Wydział Zamówień Publicznych  
Komendy Stołecznej Policji

WZP <sup>1484</sup>.....19/1073/19

Oznaczenie sprawy: postępowanie o udzielenie zamówienia na **Dostosowanie i adaptacja pomieszczeń wideokonferencji w Komendzie Stołecznej Policji przy ul. Nowolipie 2, 00-150 Warszawa, WZP-1073/19/621/IR**

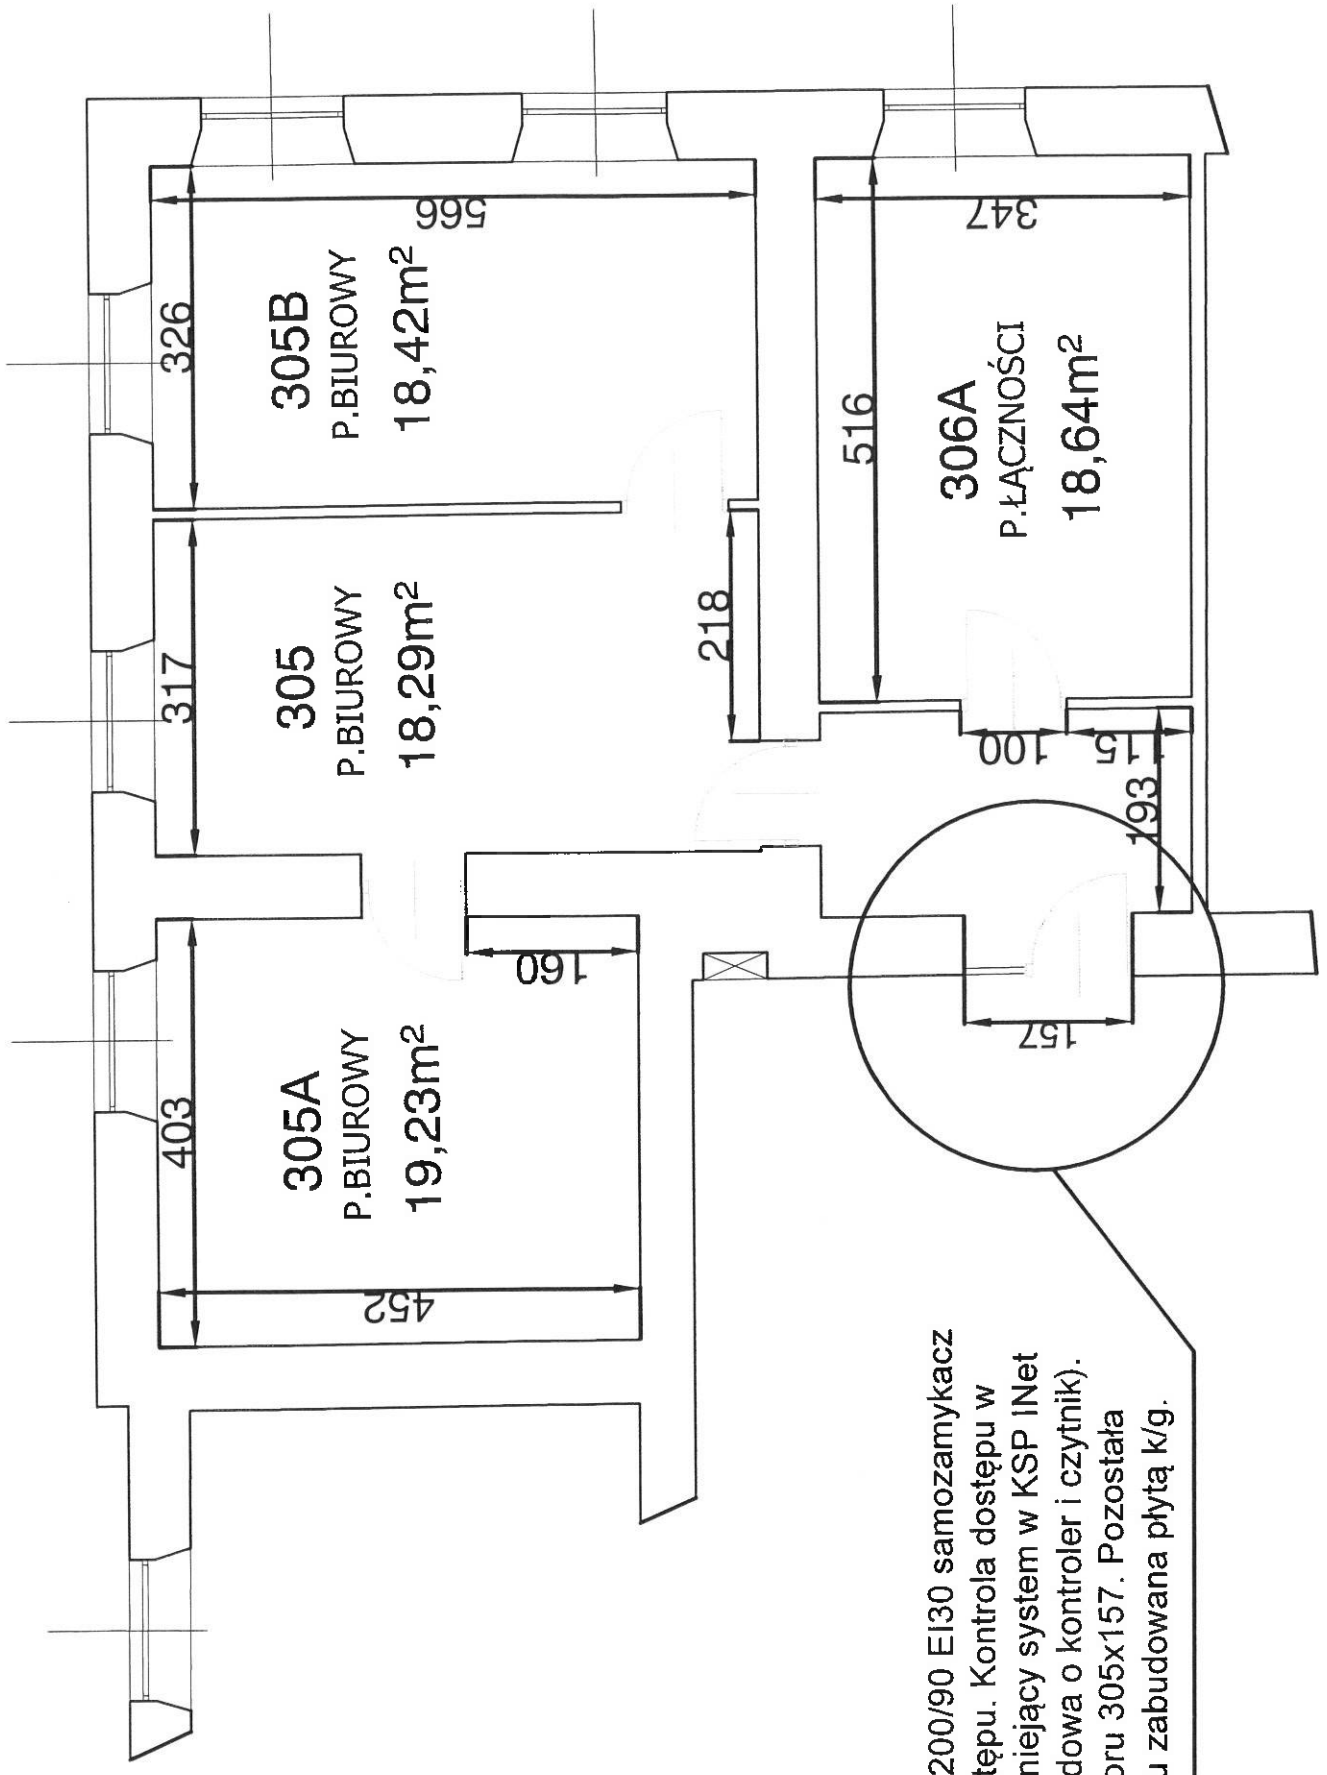
W Załączniku nr 2 do SIWZ na stronie 8 Zamawiający jako pomieszczenia przeznaczone do zarządzania i administracji systemu PSW wskazuje pomieszczenia 305, 305A, 305B oraz 306, jednocześnie na rzucie pomieszczeń z propozycją umieszczenia mebli na stronie 15 pokazane są tylko trzy pomieszczenia. Prosimy o wskazanie lokalizacji czwartego pomieszczenia wraz z jego rzutem.

W Załączniku nr 2 do SIWZ na stronie 10 Zamawiający wymaga zabezpieczenia dodatkowymi drzwiami „przedionka tuż przed wejściem do pomieszczeń 305, 305A, 305B”. Jednocześnie w przedmiarze robót oraz w harmonogramie rzeczowo-finansowym określone są te drzwi jako „p.poż”. Ze względu na brak tych drzwi na zamieszczonym rzucie pomieszczeń prosimy o wskazanie ich wymiarów oraz wymagań co do odporności pożarowej oraz wymaganego wyposażenia dodatkowego, typu samozamykacz, kontrola otwarcia, kontrola dostępu itp.

Zamawiający w załączeniu przekazuje rzut pomieszczeń.

Zamawiający wymaga drzwi 200X90 EI30 z samozamykaczem, kontrolą dostępu, w złączeniu rysunek/rzut.

Drzwi p. poz 200/90 EI30 samozamykacz kontrola dostępu. Kontrola dostępu w oparciu o istniejący system w KSP INet Seven (rozudowa o kontroler i czytnik). Wymiar otworu 305x157. Pozostała część otworu zabudowana płytą k/g.
